③ 後輪用ブレーキパイプとフロア昇降用油圧ホースが干渉

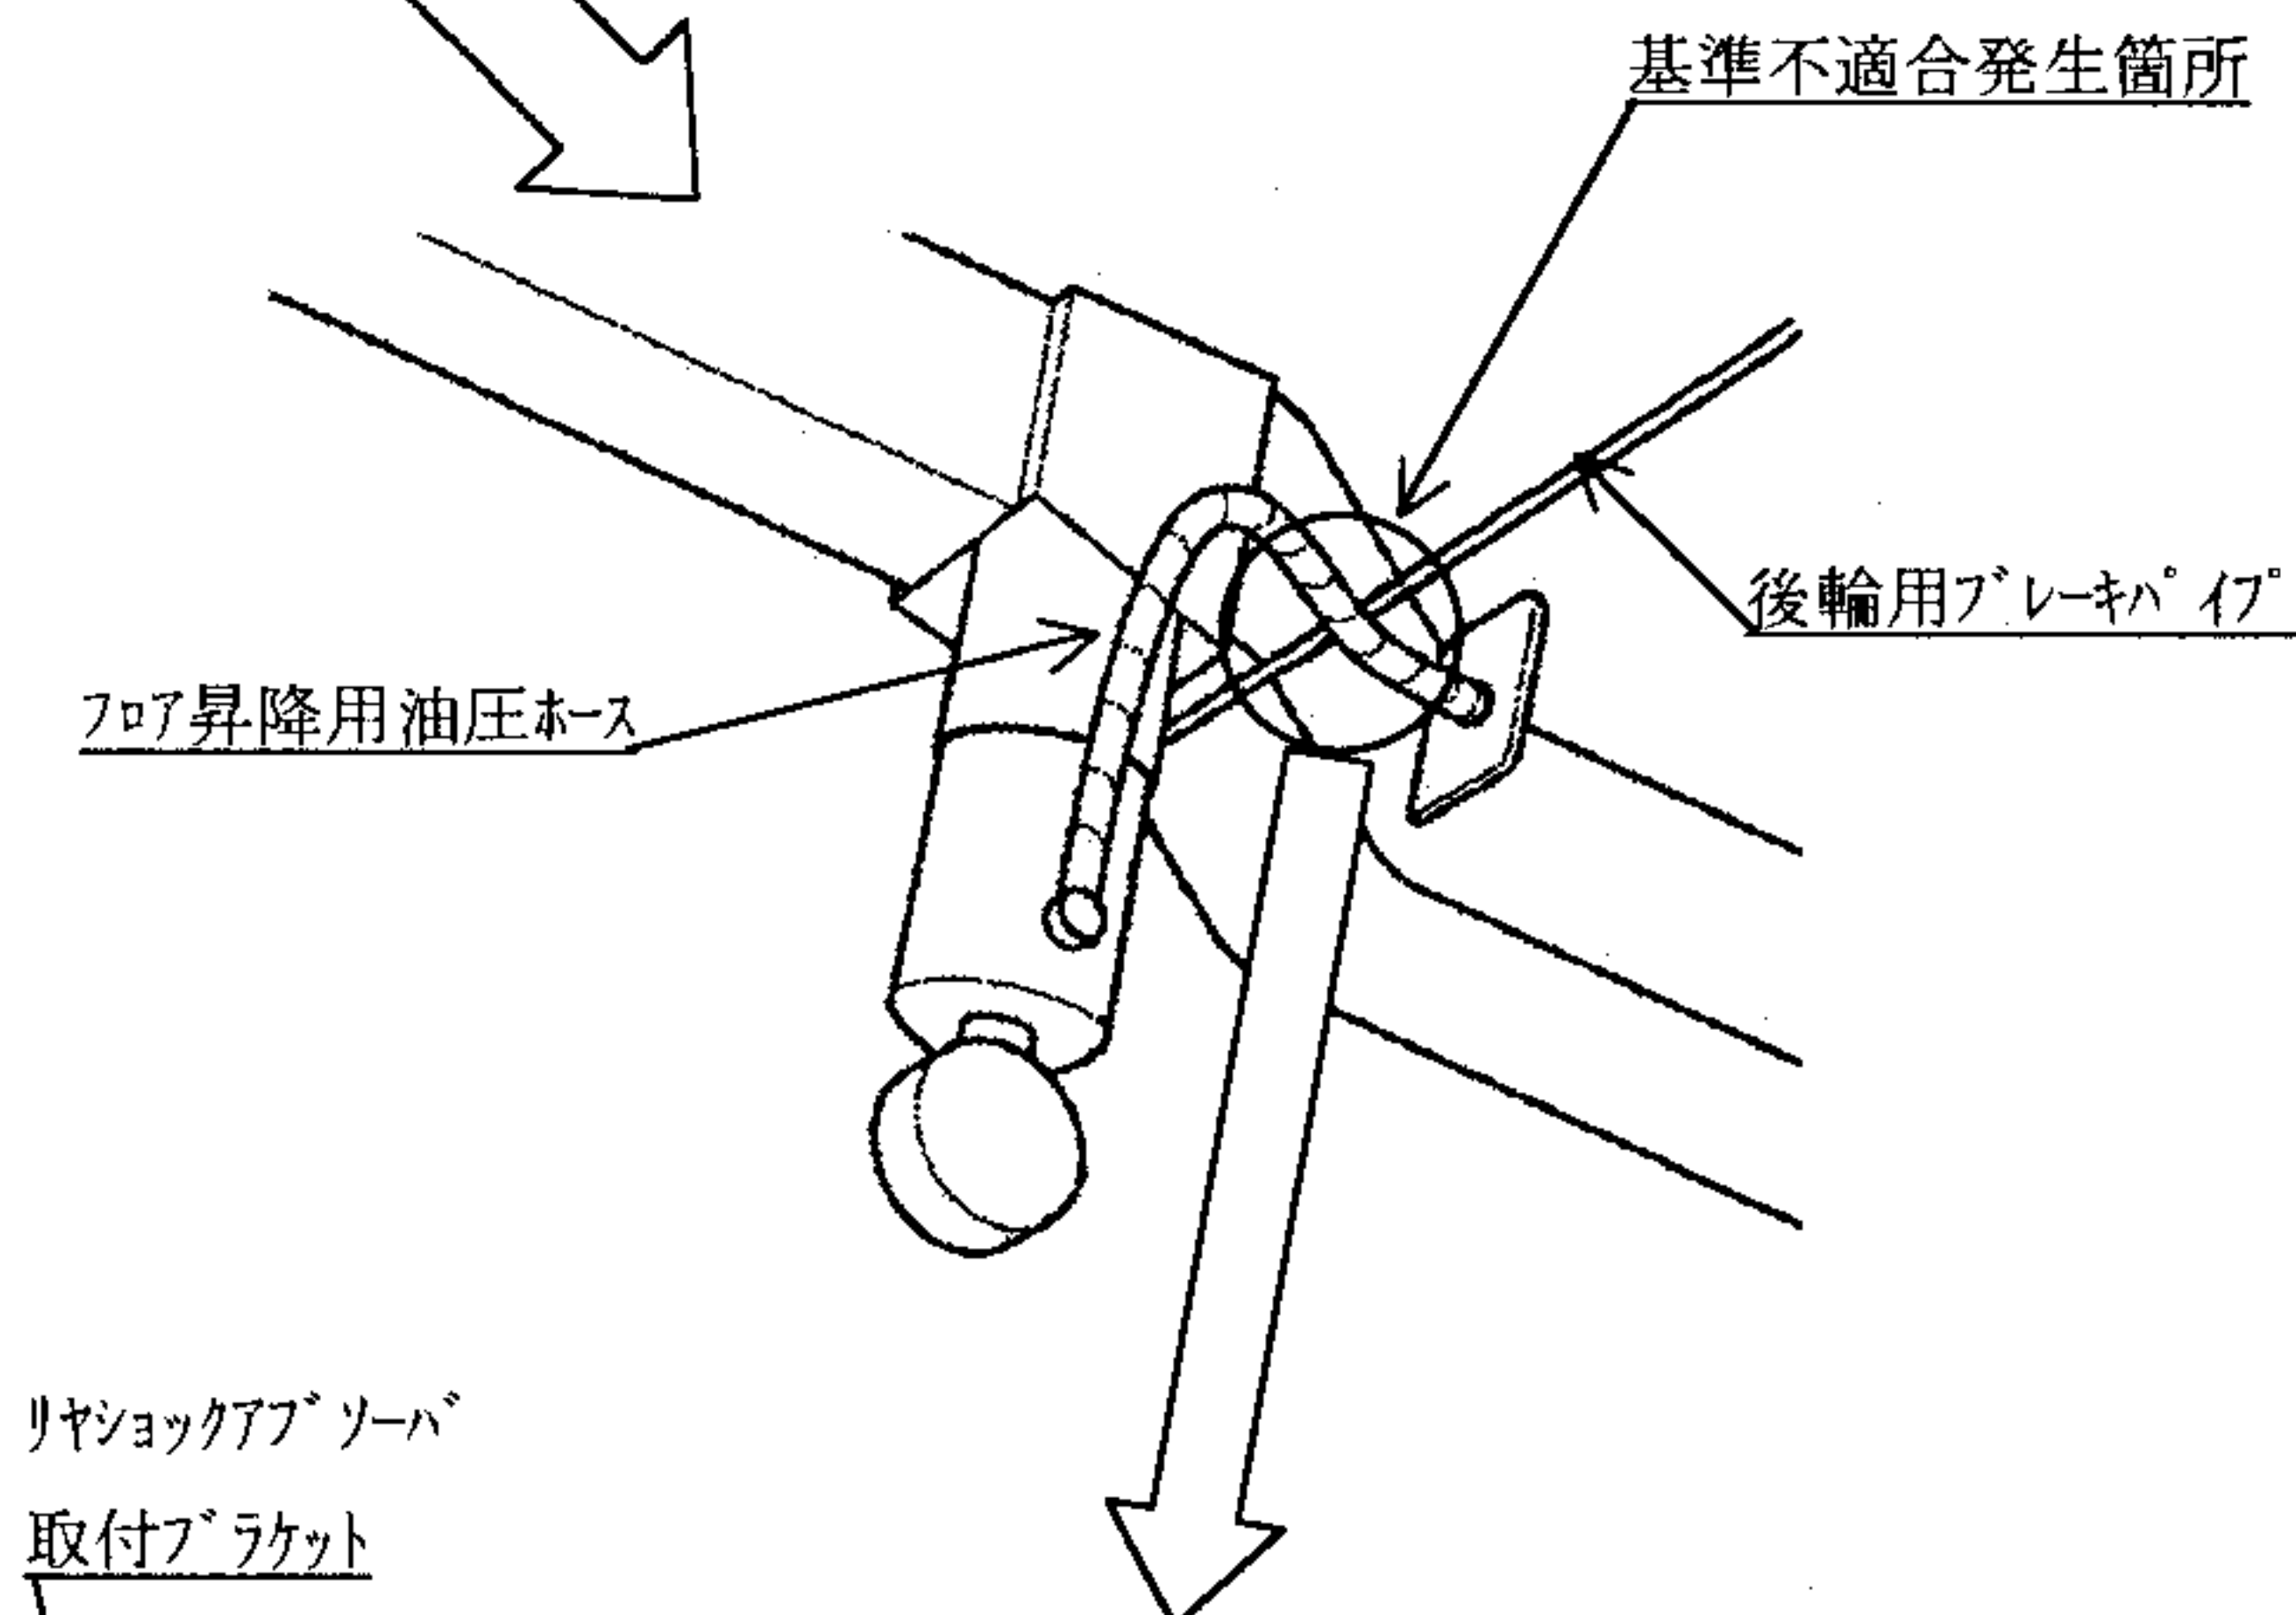
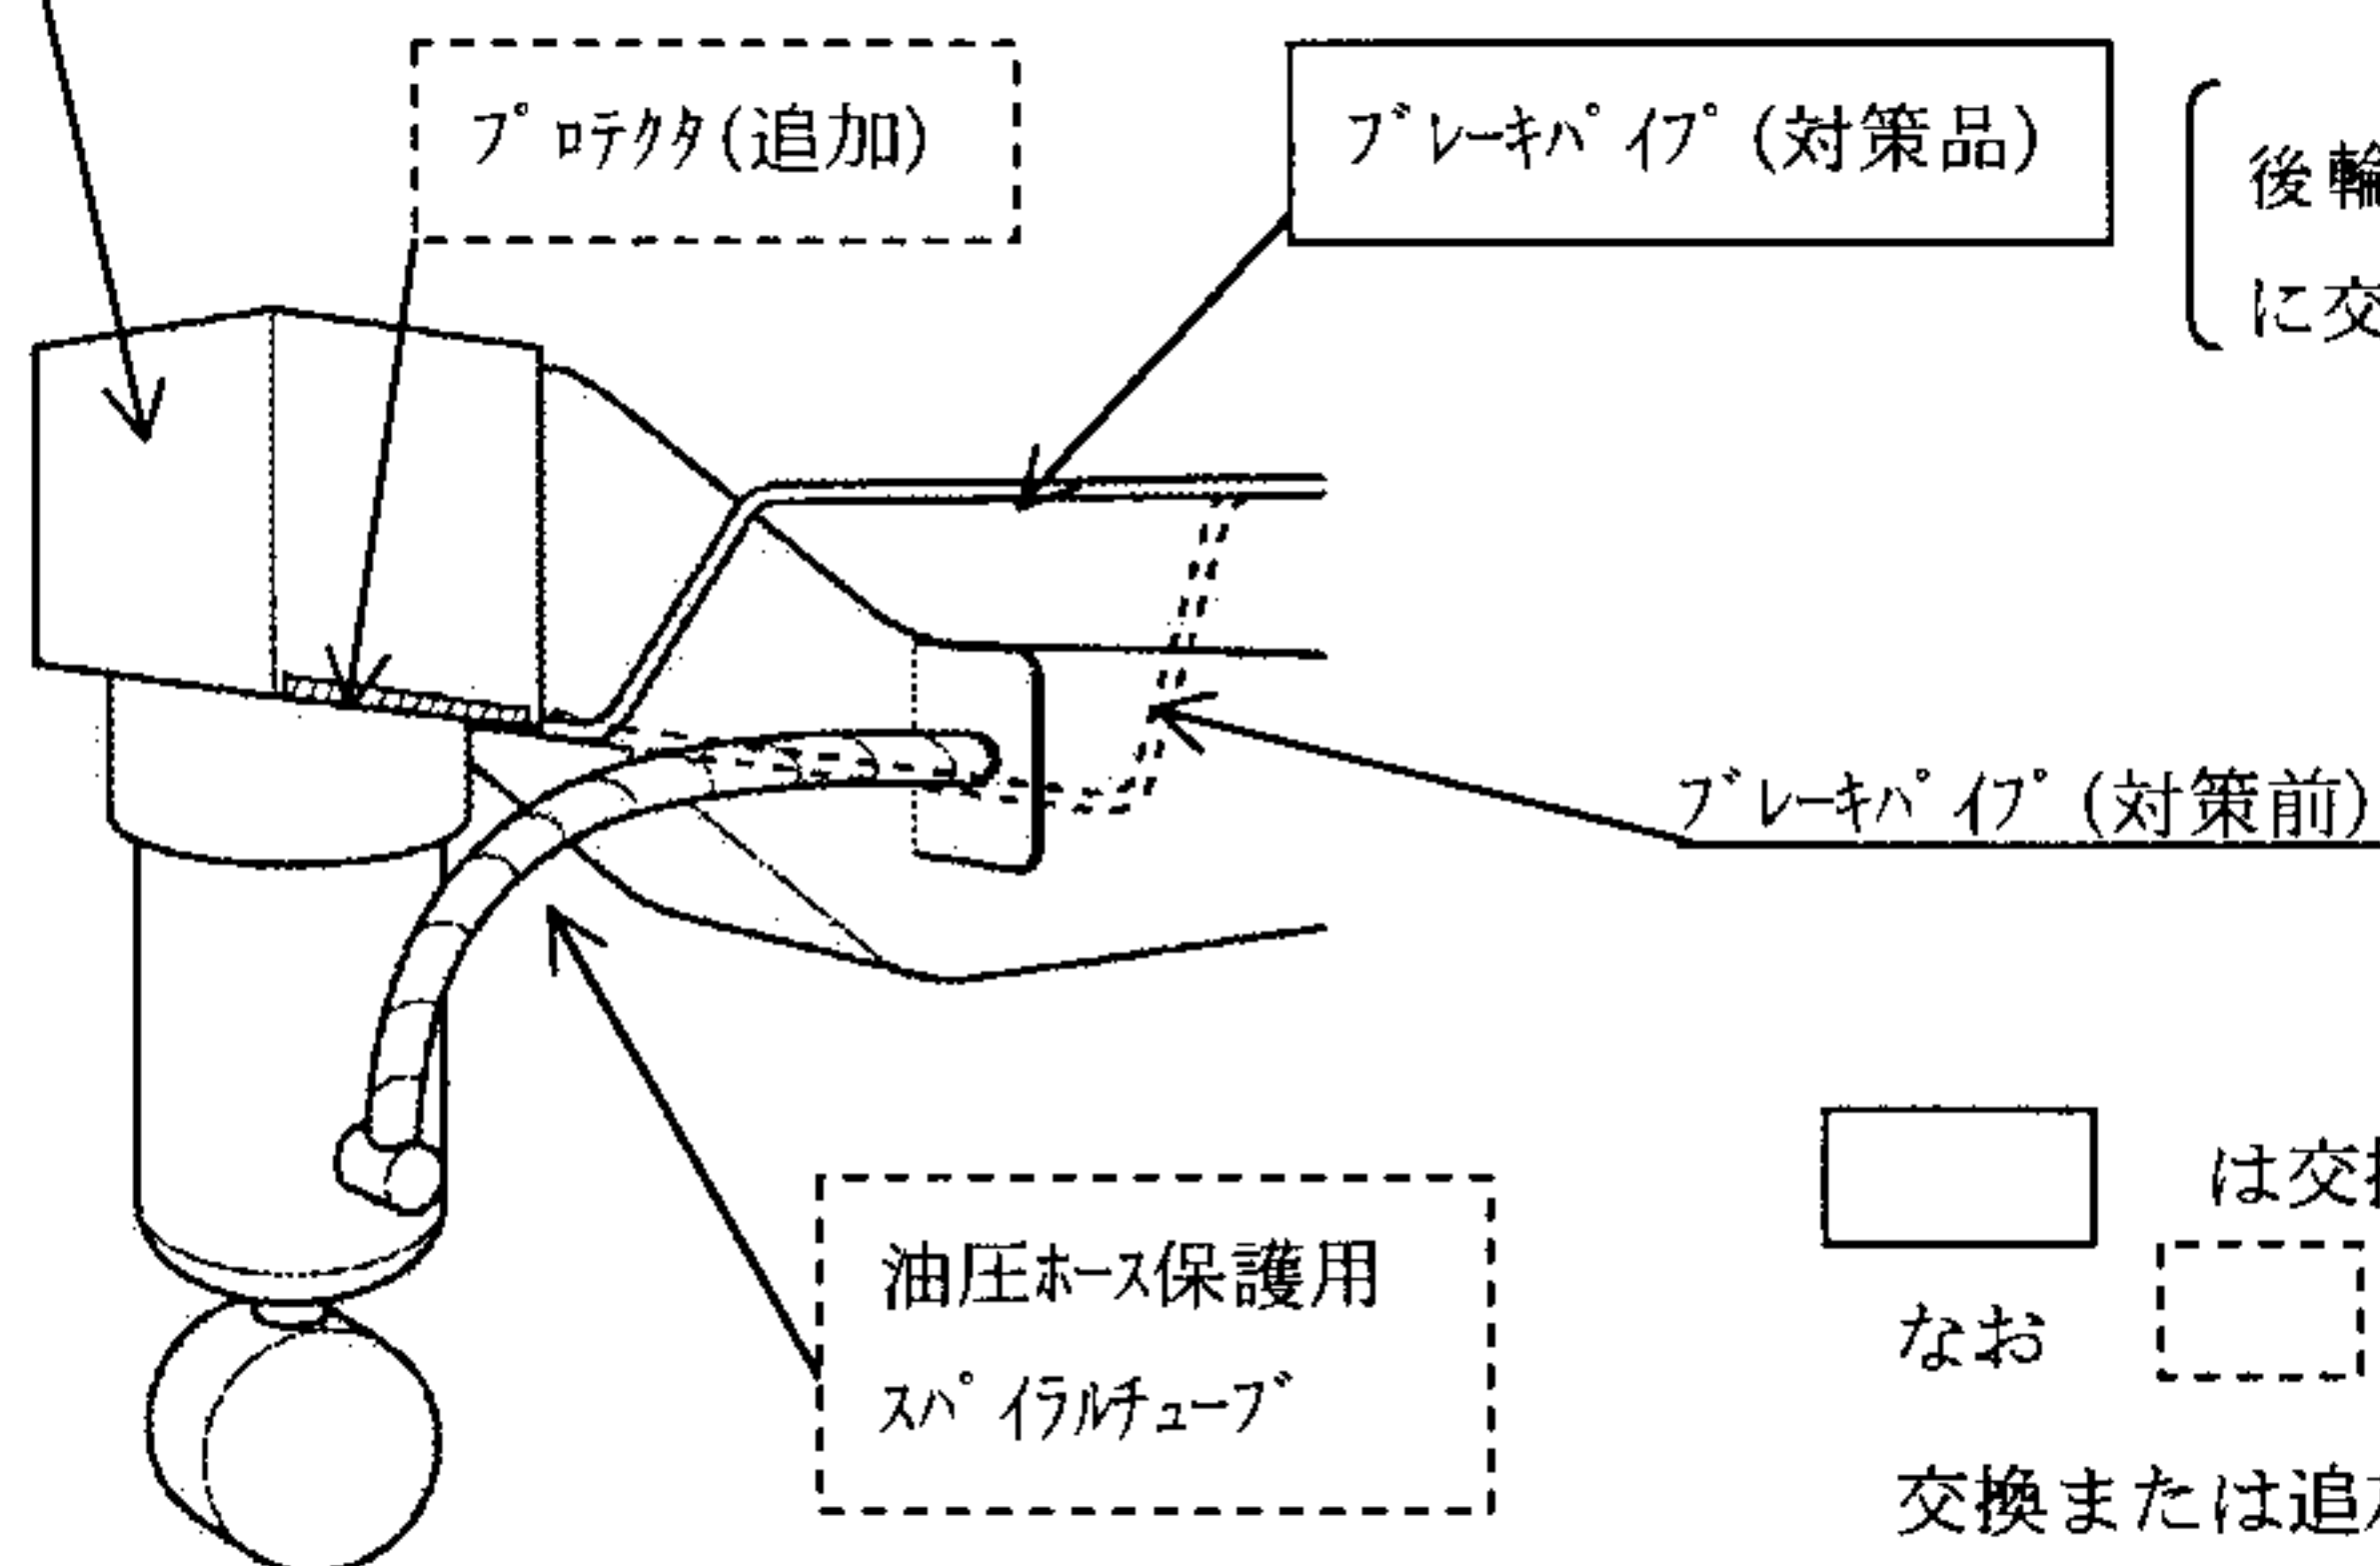
制動装置において、後輪用ブレーキパイプの取り回しが不適切なため、車いすでの乗降時に後部フロアを下げた時、フロア昇降用油圧ホースと干渉するものがあり、フロア下降を繰り返すことによりブレーキパイプが損傷してブレーキ液が漏れ、制動力が低下するおそれがある。

フロア昇降用油圧ホースとリヤショックアブソーバ取付ブラケットが干渉するおそれがあるので、油圧ホース保護用のスパイラルチューブを新品に交換し、取付ブラケット側にプロテクタを追加する。

後輪用ブレーキパイプを対策品に交換する
